DRPO-IF-020-2025-ADECUACIÓN DE TERRENO PARA INSTALACIÓN DE PANELES SOLARES BIQUE 3

GEOMÁTICA-EIA-CAT I-0139-2025

Proyecto: **“Adecuación de terreno para instalación de paneles solares Bique 3”**

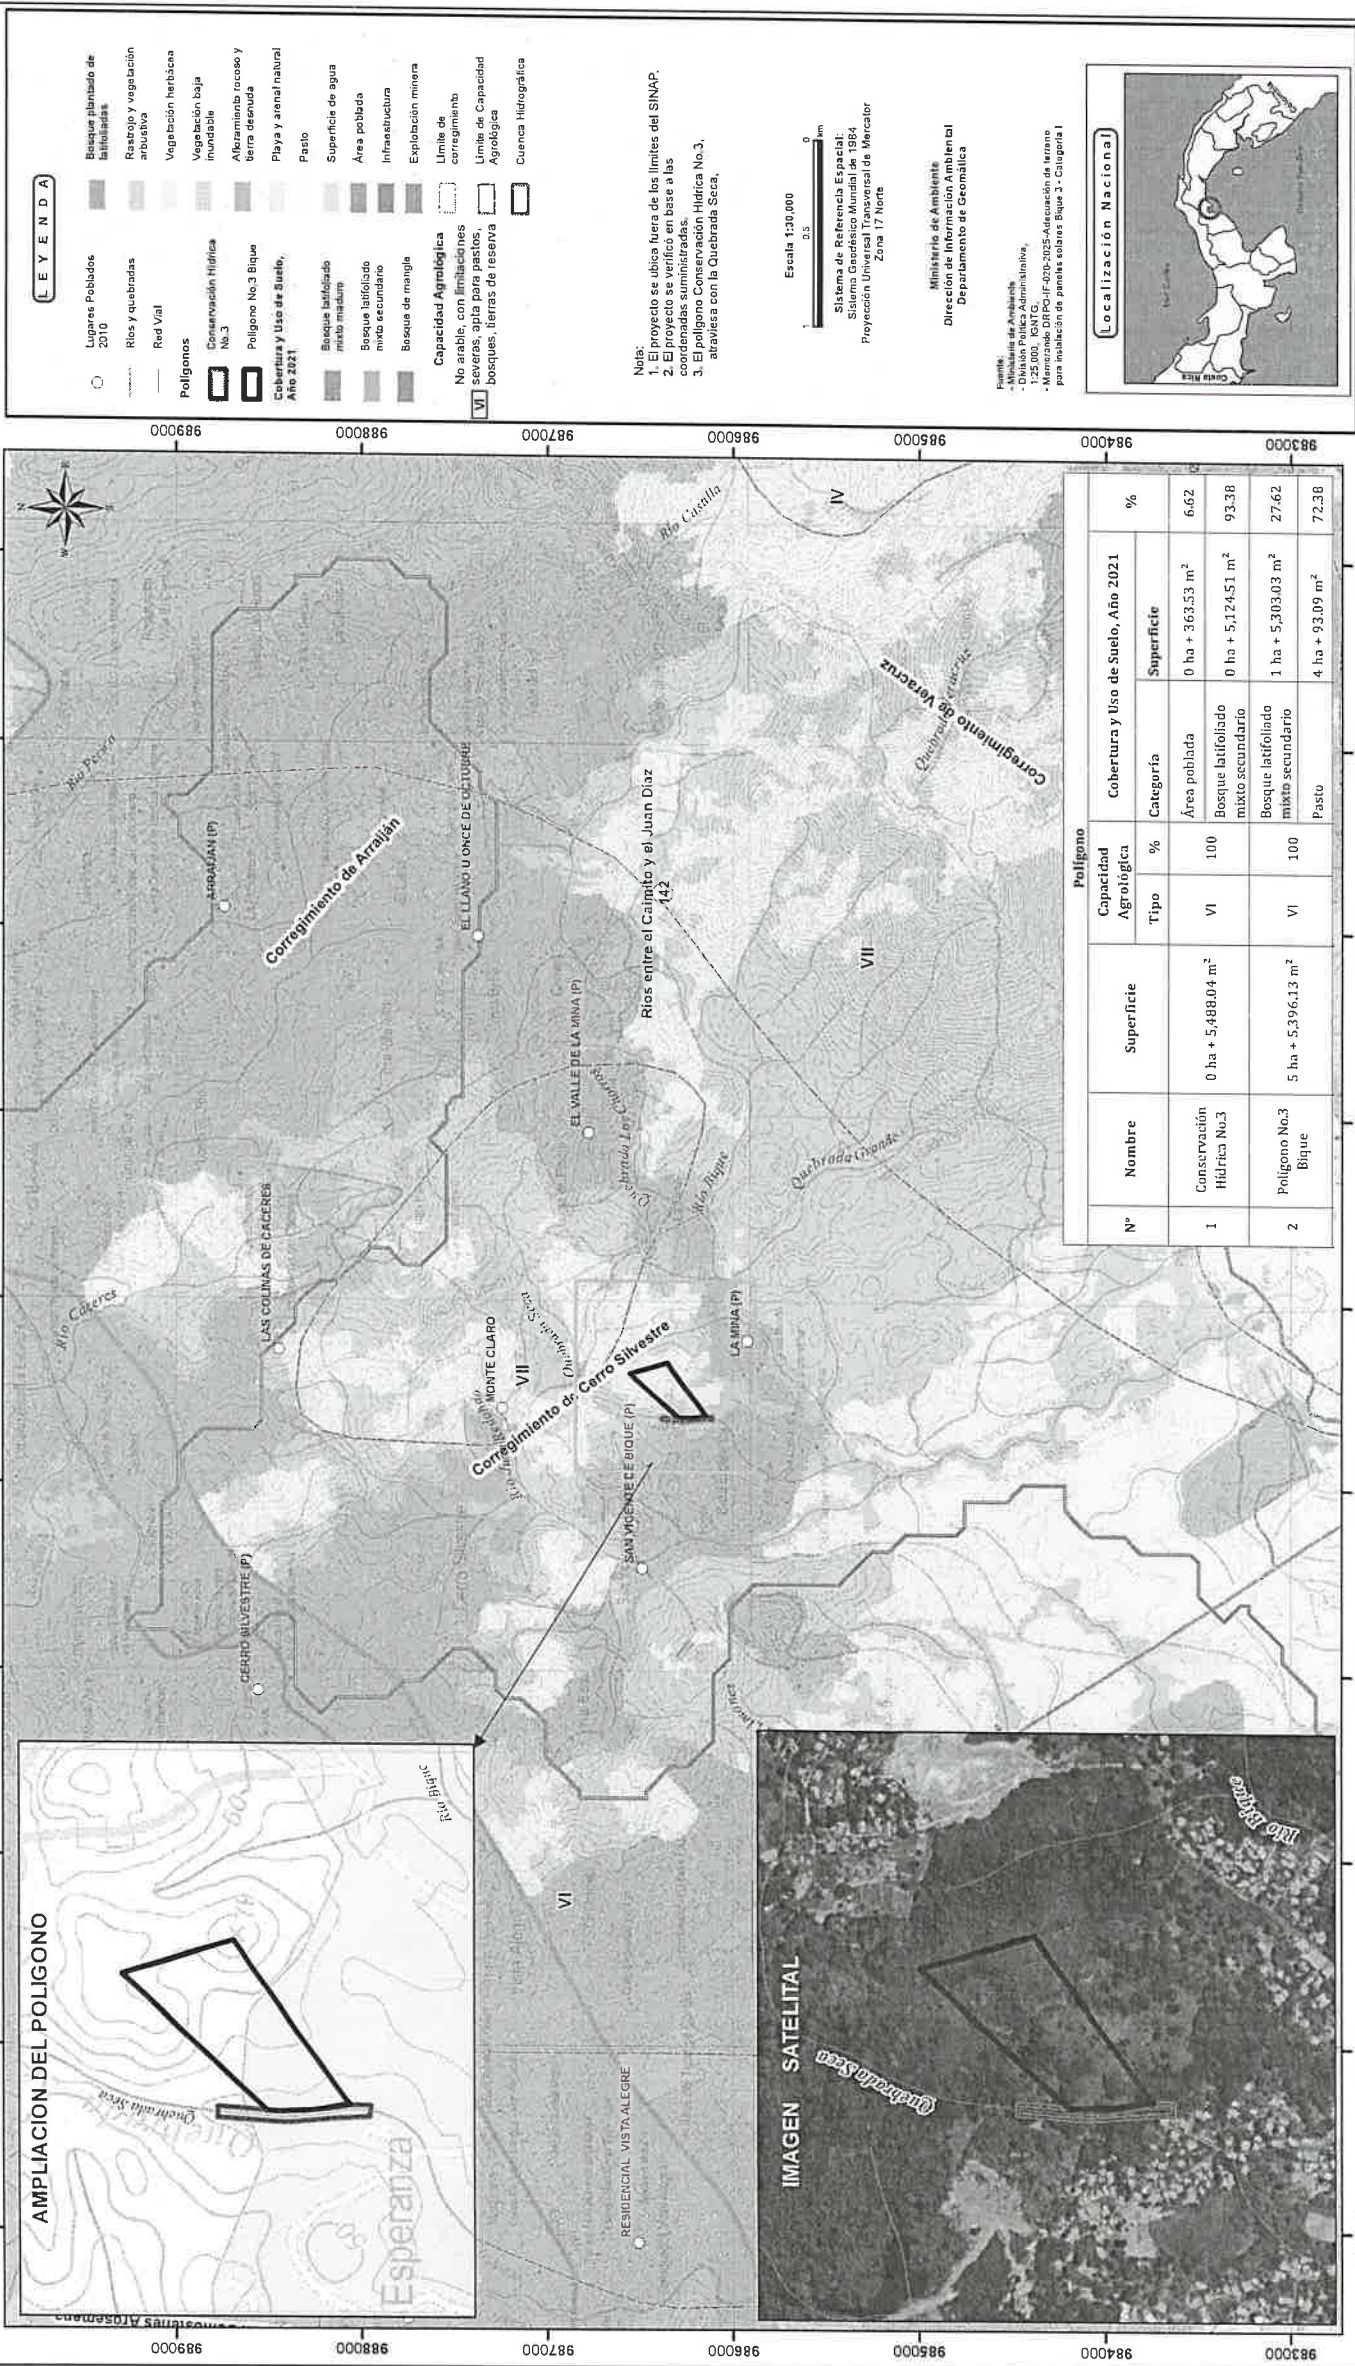
Con los datos proporcionados se generó dos (2) polígonos: Conservación Hídrica No.3, con una superficie (0ha+5,488.04 m²), Polígono No.3 Bique, con una superficie (5ha+5,396.13 m²), los mismos se ubican fuera de los límites del Sistema Nacional de Áreas Protegidas (SINAP).

De acuerdo a la Cobertura Boscosa y Uso del Suelo, año 2021, Conservación Hídrica No.3 se ubica en las categorías de “Área poblada (0 ha+0,363.53 m²; 6.62%)”, Bosque latifoliado mixto secundario (0ha+5,124.51 m²; 93.38%) ; Polígono No.3 Bique se ubica en las categorías “Bosque latifoliado mixto secundario (1ha+5,303.03 m²; 27.62%)”, “Pasto (4ha+93.09 m²; 72.38%)” y según la Capacidad Agrológica, se ubica en el tipo: VI – 100% (No arable, con limitaciones muy severas, apta para pastos, bosques, tierras de reserva).
